Garasje for Einar Husebø. bnr 188/547

Endring av fasade på garasje i sak D-60/89

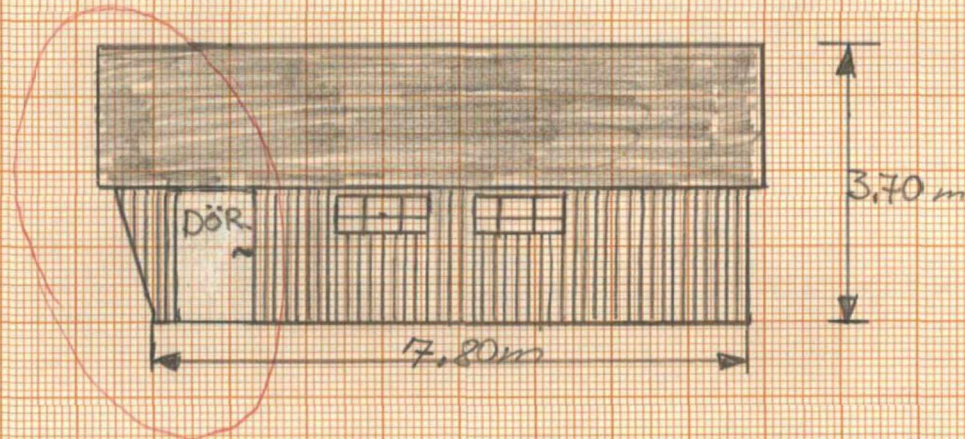
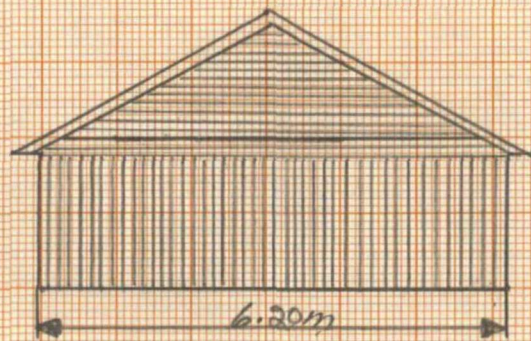
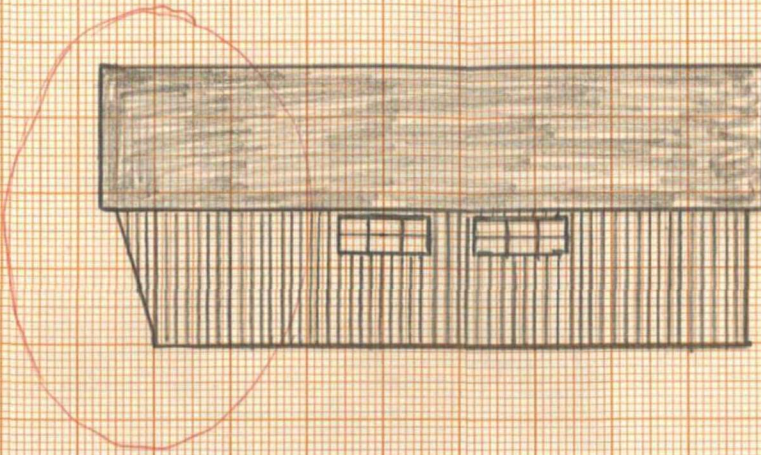
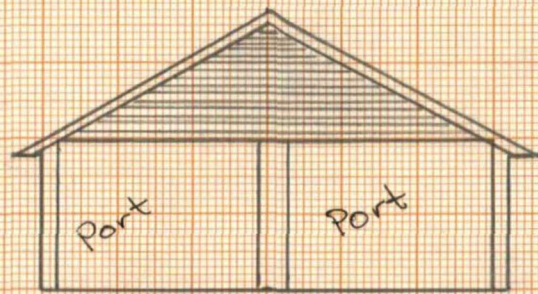
- endre innlyøringsparti fra rett til skrått utoverheng.
- montere inn dør på siden
- øke lengden fra 7.5 til 7.8 m. $\Delta = 0,3m$
